## 2010年5月31日 308 電気装置の不具合

リコール届出番号	外-1667		
届出者の氏名又は名称	ブジョー・シトロエン・ジャポン株式会社 代表取締役 ティエリー・ボワラ (製作国：フランス共和国) (製作者名：オートモビル・ブジョー) (問い合わせ先：0120-840-240)		
不具合部位(部品名)	電気装置 (シート位置記憶ユニット)		
基準不適合状態にあると認める構造、装置又は性能の状況及びその原因	シート位置記憶ユニットのプログラムが不適切なため、シートバック位置の検出センサー故障時にシートバック位置が正しく検出されず、この状態でシートバックを調整すると、シートバックが操作者の意図と異なった方向に作動して、元の位置に戻せなくなる場合があり、安全に悪影響をおよぼすおそれがある。		
改善措置の内容	全車両、プログラムを改善したシート位置記憶ユニットと交換する。		
不具合件数	0件	事故の有無	なし
発見の動機	本国メーカーからの情報による。		
自動車使用者及び自動車分解整備事業者に周知させるための措置	使用者：ダイレクトメールにて通知する。 自動車分解整備事業者：日登連発行の機関誌に掲載する。 対策実施車両：改善実施車両には、運転者席側ドア開口部のドアロックストライカー付近に外-1667のステッカーを貼付する。

### 改善箇所説明図

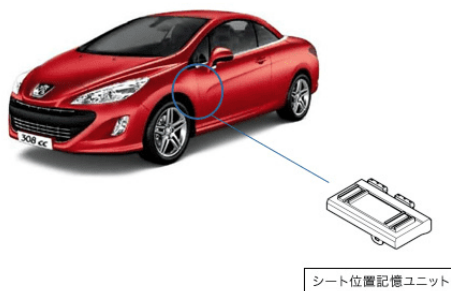
シート位置記憶ユニットのプログラムが不適切なため、シートバック位置の検出センサー故障時にシートバック位置が正しく検出されず、この状態でシートバックを調整すると、シートバックが操作者の意図と異なった方向に作動して、元の位置に戻せなくなる場合があり、安全に悪影響をおよぼすおそれがある。

全車両、プログラムを改善したシート位置記憶ユニットと交換する。

作業終了後、シート位置記憶ユニットに、黄ペイントでマーキングを行う。
